**DOCUMENTO DI RIEPILOGO IN RISPOSTA AI PARERI RICEVUTI IN FASE DI
CONFERENZA DEI SERVIZI – PFTE OPERE DI URBANIZZAZIONE DELTA SSG
(AREA EX IMPREGILO) – COMUNE DI SESTO SAN GIOVANNI REV00
(LUGLIO 2026)**

PARERE METROPOLITANA MILANESE (atto MM-0024242 del 27/04/2026)

MOBILITA' CICLISTICA

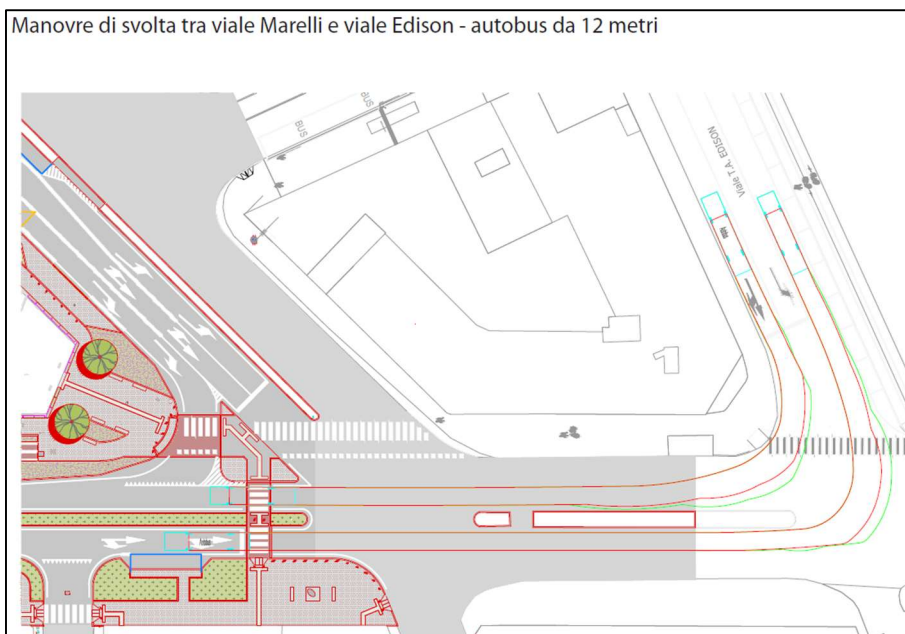
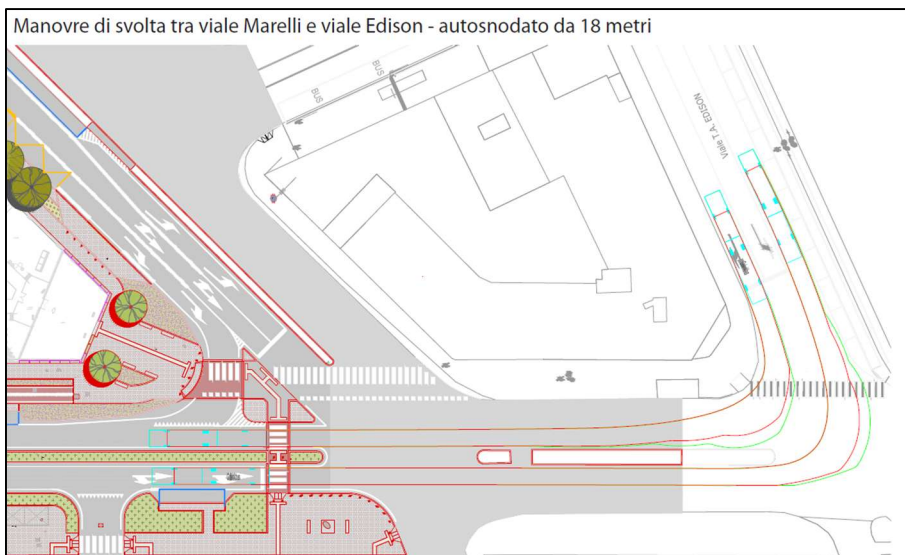
“Relativamente alla rete ciclabile, si evidenzia che il percorso previsto non risulta adeguatamente raccordato con la rete esistente. Si suggerisce pertanto di garantirne la continuità, assicurando idonei innesti con le piste ciclabili esistenti o, ove queste non siano presenti, almeno con la viabilità ordinaria. In particolare, sul lato verso Milano, si richiede il collegamento con le piste ciclabili esistenti lungo viale Monza e viale Tommaso Edison, così da garantire la continuità degli itinerari ciclabili. Si suggerisce inoltre, di garantire la continuità della pista ciclabile in corrispondenza dell'attraversamento ciclabile all'intersezione tra viale Italia e viale Marelli, evitando interruzioni della sede ciclabile in prossimità dell'attraversamento. Si evidenzia infine che la larghezza di 2,50 m prevista per la pista ciclabile bidirezionale costituisce il valore minimo previsto dalla normativa; si suggerisce pertanto di adottare una sezione di maggiore ampiezza, ove gli spazi disponibili lo consentano.”

Risposta: La mobilità ciclistica è stata ulteriormente discussa con il Comune di Sesto San Giovanni, risultando in continuità e coerenza con lo stato dei luoghi.

TPL

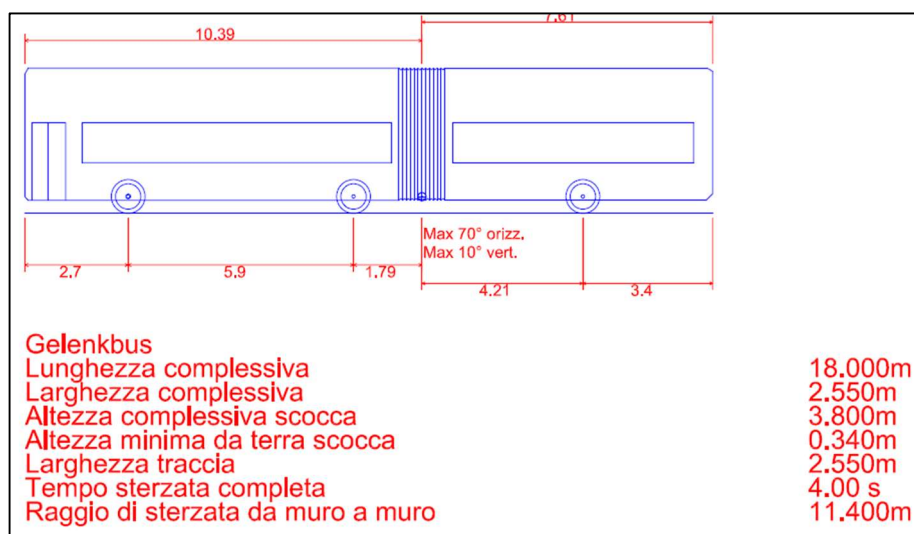
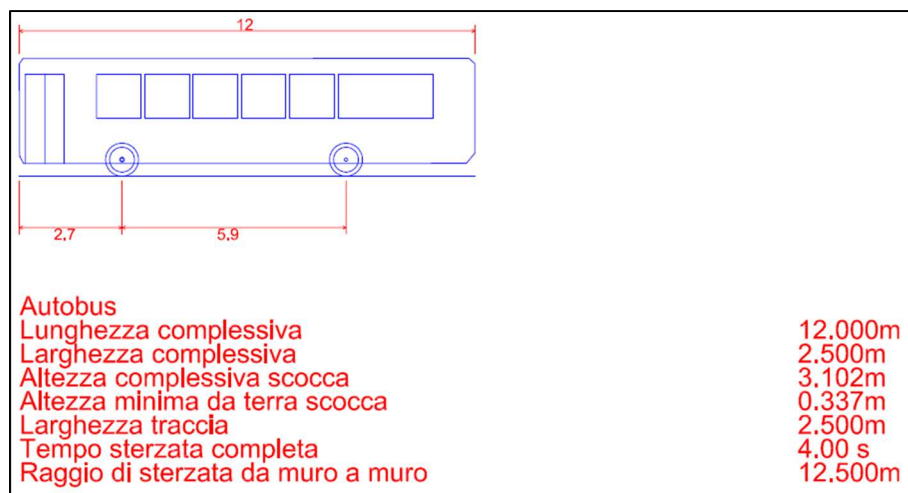
“Si segnala, oltre quanto già evidenziato da ATM, che oggi la linea 700 in arrivo da via Marelli svolta a sinistra in viale Italia. Anche nel Programma di Bacino, in fase di aggiornamento, questa svolta viene confermata con la linea 713. L'impossibilità di effettuare questa manovra comporterebbe svoltare su via Edison, con allungo di percorso e soprattutto di tempo. Il primo tratto di via Edison, inoltre, non presenta ad oggi fermate attive sul lato sud (dir. Sesto cimitero) sarebbe quindi da valutare l'inserimento di una fermata nel primo tratto compreso tra viale Marelli e via Adamello previa valutazione degli spazi disponibili. Da valutare con gli uffici competenti del Comune di Milano. É opportuno simulare le manovre dei mezzi tramite software tipo Vehicle Tracking in modo da evidenziare eventuali interferenze con bus da 12 e 18m.”

Risposta: In relazione all'inibizione della manovra in sinistra da Viale Marelli Nord verso viale Italia, si sono fatte le opportune verifiche di iscrivibilità delle manovre all'intersezione successiva con viale Edison e di reimmissione su viale Italia. Tali verifiche, in maniera più dettagliata sono descritte in appendice allo studio di traffico. Di seguito si riportano le immagini degli ingombri per i bus da 12 e da 18 metri.
